対策箇所説明図 ①

マスターシリンダー断面図

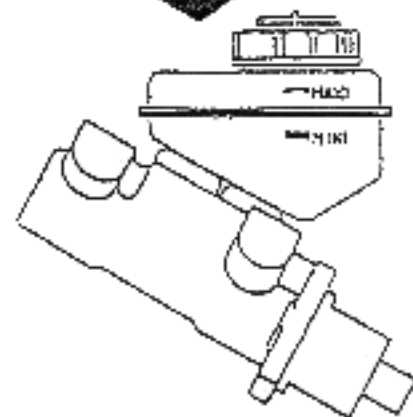
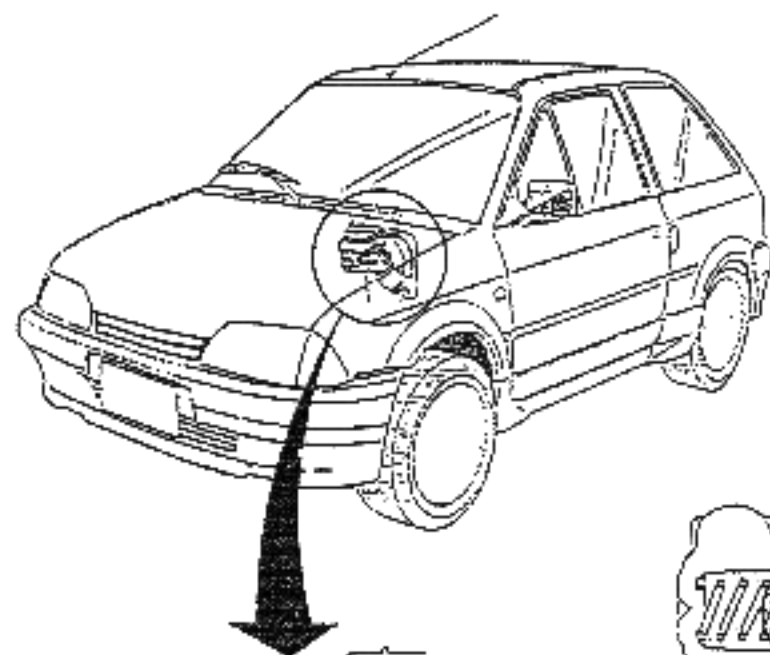
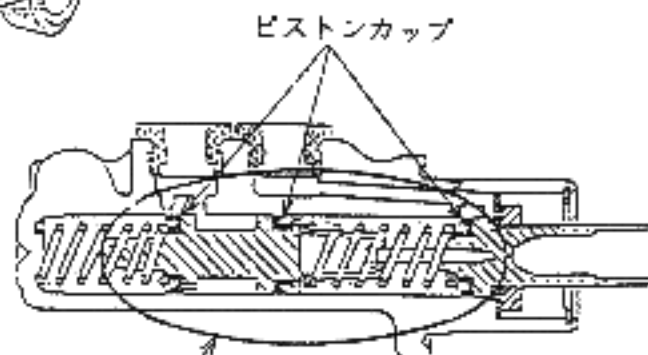
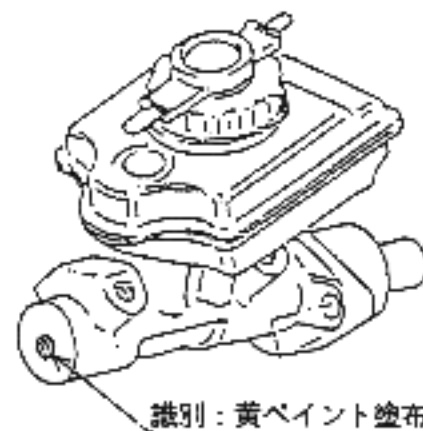
欠陥発生箇所

組立時に使用した石けん水が混入したため、シリンダー内部に錆が発生するものがあり、ピストンカップが損傷して、最悪の場合、制動力が低下するおそれがある。

対策前

リザーバタンク組付時に石けん水を使用。

対策後

石けん水の使用を中止。

対策内容

マスターシリンダーを良品と交換する。
